DELIBERAZIONE DELLA GIUNTA REGIONALE 20 maggio 2024, n. 641

**Comune di BARI. Progetto definitivo per il potenziamento dell'impianto di sollevamento di Torre del Diavolo. Cod P1601. PROPONENTE: Acquedotto Pugliese SpA. AUTORIZZAZIONE PAESAGGISTICA art. 90 NTA del PPTR, in deroga ai sensi dell'art. 95.**

*Progetto definitivo per il potenziamento dell'impianto di sollevamento di Torre del Diavolo. Cod P1601*

PARERE TECNICO

FIG. 9 – Opere di mitigazione

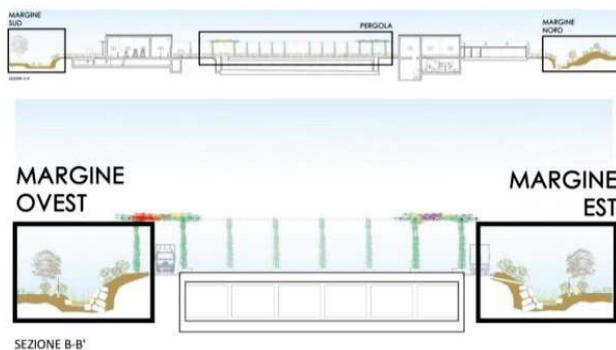
*destinato al trattamento delle acque e quindi una opera strategica con forte connotazione ambientale, fondamentale per un territorio sano (si precisa che questa parte del comune è carente in quanto a depurazione e gestione delle acque reflue). Per integrare le diverse componenti, la natura diviene elemento comune: lo spazio agricolo incontra la fascia perimetrale della zona di intervento destinata allo spazio naturale, filtro visivo e fisico ed elemento di gestione delle acque pluviali. La giacitura dell'intervento rispetta la giacitura storica agricola fatta per fasce ortogonali alla ferrovia (e la costa)."*
